한국농어촌공사 감사

(시정) 요구

제 목 하상보호공 및 복토공종 설계변경 소홀

[그림 1] 배수문 하상보호공 설치 일반도 및 전경사진

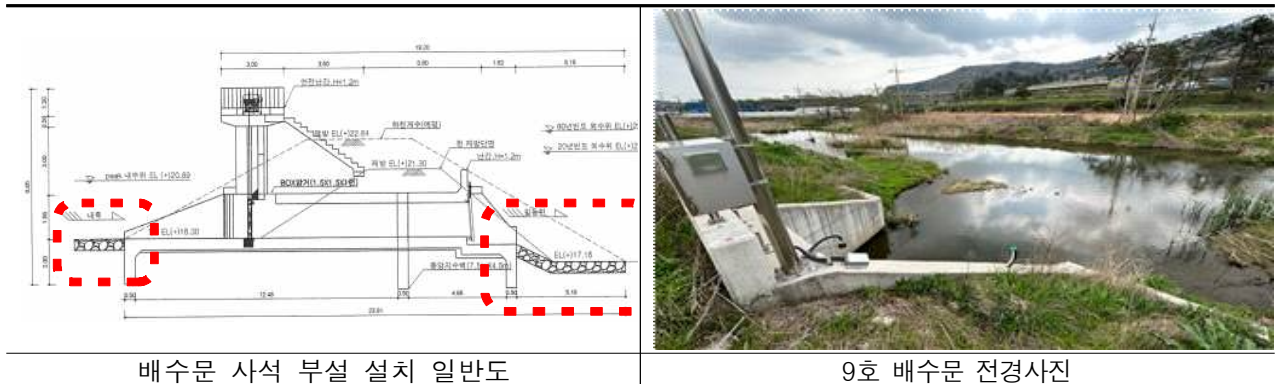
■●지사에서는 ■■지구를 시행하면서 ① 배수문 0개소에 [그림 1]과 같이 상·하류부 바닥 세굴 방지 및 보호를 위해 사석쌓기 공종이 설계되어 있는데도, 현장 여건에 따라 시공이 불가능하다는 사유로 하류부 구간에 사석 쌓기(000m³)를 시공하지 않았고, ② 배수로 구간(7조 L=0,000m)에 양서류 등의 이동을 위한 등선로(생태이동로) 00개소 중 0호 배수로 등 0개 노선에 반영된 등선로 0개소를 시공하지 않았으나,

[표 3]과 같이 현장여건 등에 따라 시공하지 않은 하상보호공 및 등선로에 대한 공사금액 00,000천 원 상당액이 설계서에 반영되어 있는데도, 감사일 현재 까지 설계변경 및 계약금액 조정을 이행하지 않은 사실이 있다.

그 결과 불필요한 공사비가 과다 계상되어 해당 공사비 00,000천 원 상당액의 예산이 낭비될 우려가 있다.

① 사장(■●지사장, □□⊖⊖지사장)은 ■■지구와 △△지구 배수개선사업에서 설계도서와 다르게 현장여건 변동, 민원 등으로 시공하지 않은 공사물량(공종)에 대하여 「공사계약 일반조건」 제19조에 따라 설계변경 하시고, 같은 조건 제20조에 따라 해당 공사비 000,000천 원 상당액 (■■: 00,000, △△: 000,000)을 「감액」 조치하시기 바랍니다. (시정)
